PN n°39 de Clairoix

Ligne n° 242 000, PK 087+0150

Diagnostic de sécurité routière

Janvier 2021

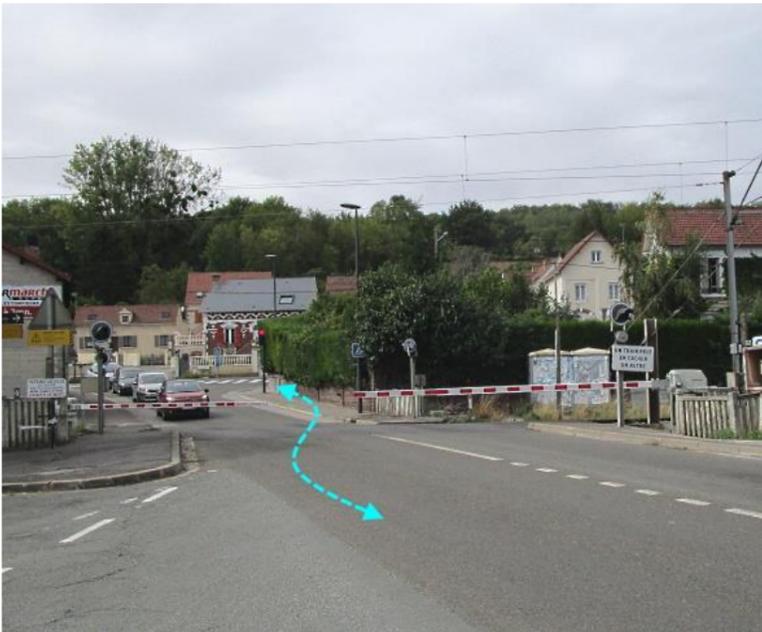
Il a été installé au droit du PN un feu tricolore coordonné avec celui du carrefour à feux République/rue Léo Delibes afin d'éviter les remontées de files depuis ce carrefour (cf. § 7.3.5).

Dans son principe de fonctionnement, c'est d'abord le feu du PN qui passe au rouge alors que celui du carrefour reste au vert une dizaine de secondes permettant ainsi de vider le sas entre le PN et le carrefour. L'observation du flux routiers à plusieurs reprises lors de la visite n'a pas fait apparaître de problèmes particuliers.

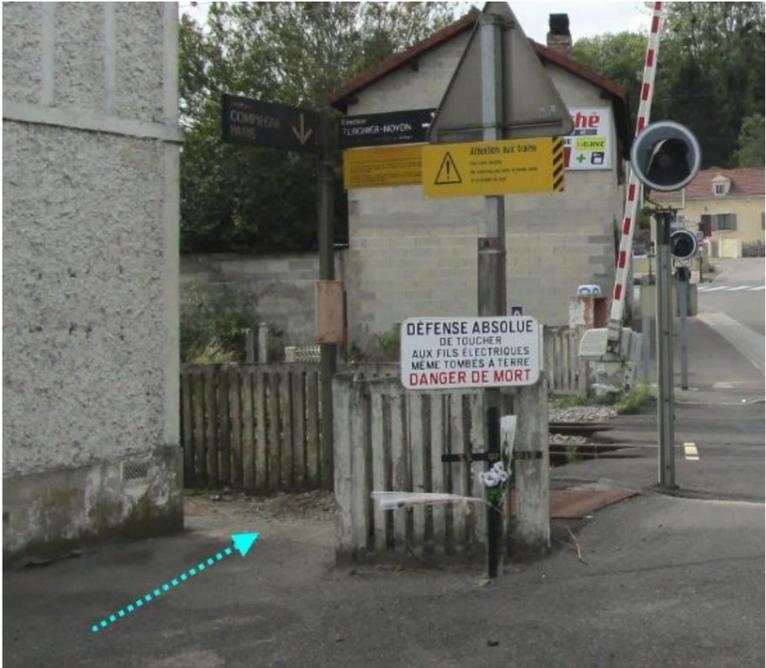
Observation	Commentaire
	<p>Par contre en descendant la rue Léo Delibes sur le trottoir de gauche, le positionnement de certains candélabres à environ 1,20 m du bord de la chaussée, vient créer des obstacles.</p>
	<p>Egalement, les passages se trouvent réduits aux droits des feux R24 (avec ou sans panonceau) pouvant ainsi gêner le cheminement des piétons. Il existe aussi d'un côté du PN au niveau de la transition avec les trottoirs, des marches venant entraver le passage des personnes à mobilité réduite.</p>

- Elargir le platelage pour renforcer la sécurité de la traversée des piétons (cf. § 7.7.2).
- Reprendre le guidage des piétons vers le PN pour libérer les cheminements des obstacles existants (candélabres, marches de trottoirs) et les rendre accessibles aux personnes pourvues de handicaps (cf. §7.7.3).
- Reconfigurer la sortie de l'entreprise PKM Logistique pour éviter les « tourne à gauche » des poids-lourds sur le PN.
- Mise en place des itinéraires alternatifs pour les transports en communs qui ont été définis à l'étude proposée au § 9.1.
